CCR-VIA -- COMITATO DI COORDINAMENTO REGIONALE PER LA VALUTAZIONE D'IMPATTO AMBIENTALE

Giudizio n° 3578 del 16/12/2021

Oggetto: Recupero ambientale R10 ex cava dismessa

Tipo procedimento: Verifica di Assoggettabilità ai sensi dell'art. 19 del D.Lgs. 152/06 e ss.mm.ii.,

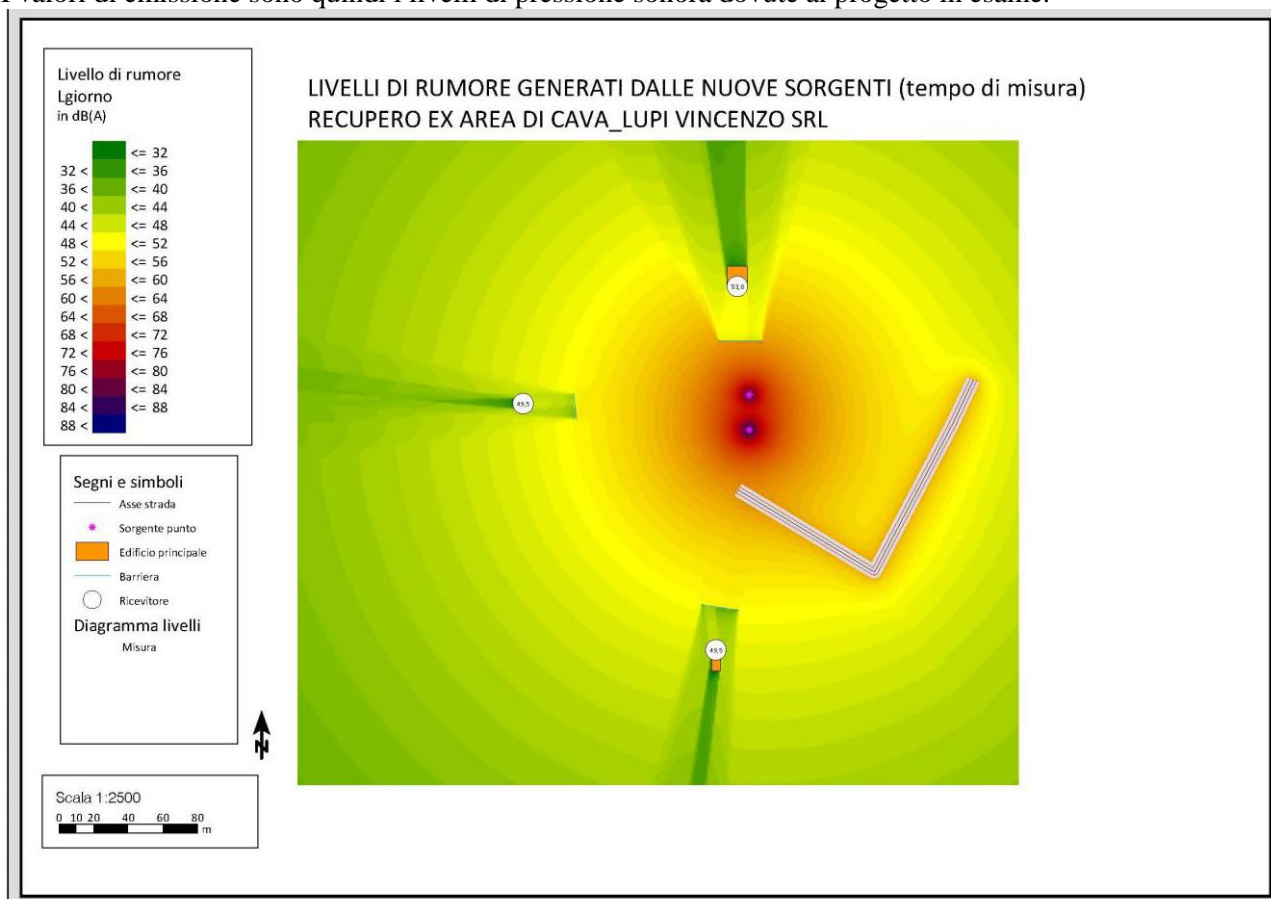
Considerato che lo studio di impatto acustico, in riferimento alle distanze dei recettori e al posizionamento delle barriere di attenuazione, non tiene conto che le lavorazioni da effettuarsi riguarderanno non solo l’area centrale ma anche le aree perimetrali;
